**Avis délibéré de la mission régionale
d'autorité environnementale Auvergne-Rhône-Alpes
relatif au projet de construction d'une éolienne
présenté par la société Tourenergies
sur la commune de Freyssenet (07)**

Avis n° 2020-ARA-AP-00805

Plan du projet (Source : présentation non technique, p. 8)

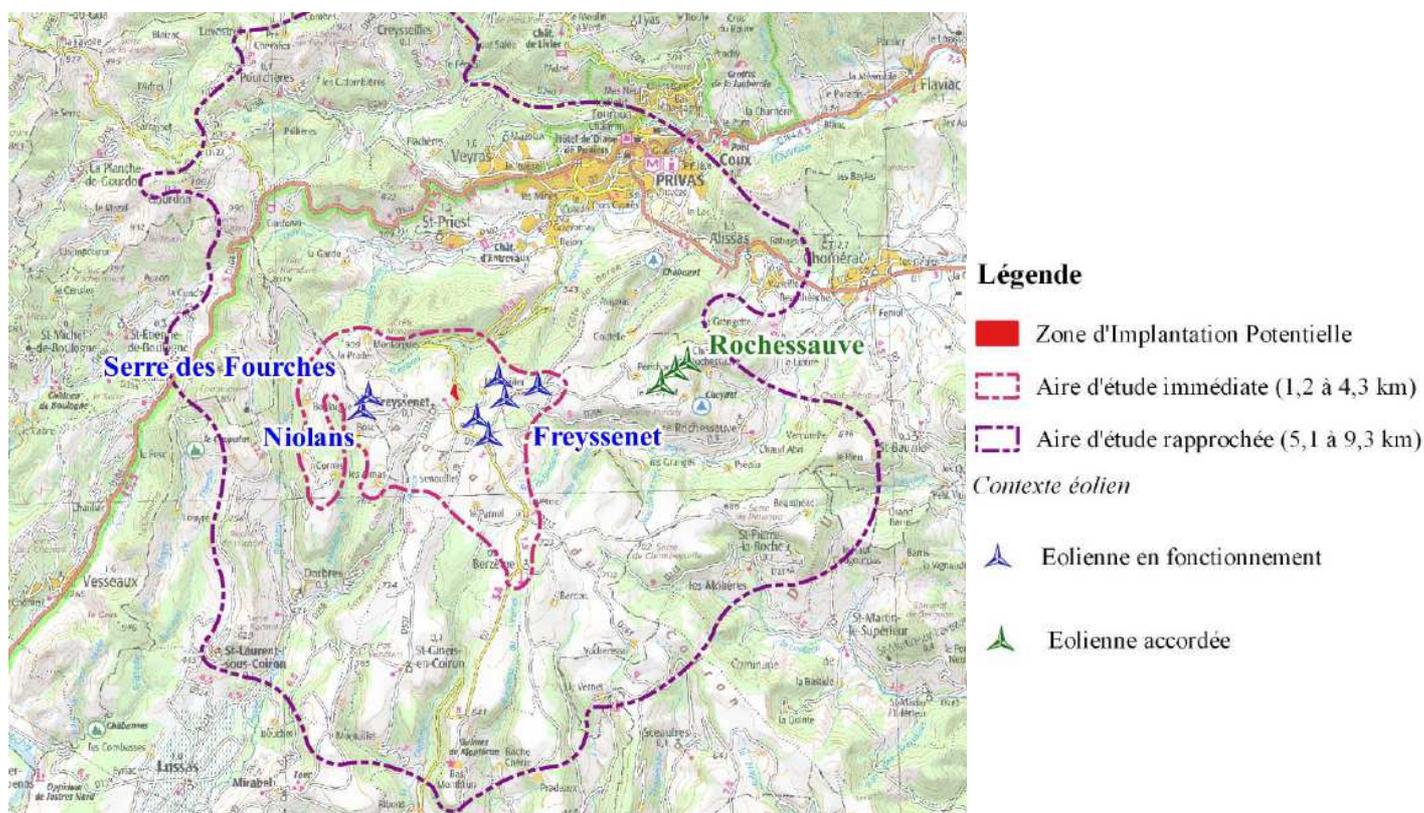
Suite à évolution du dossier après compléments, le raccordement électrique souterrain entre l'éolienne et le poste de livraison est désormais envisagé au droit des chemins d'accès, mais le plan n'a pas été réactualisé.
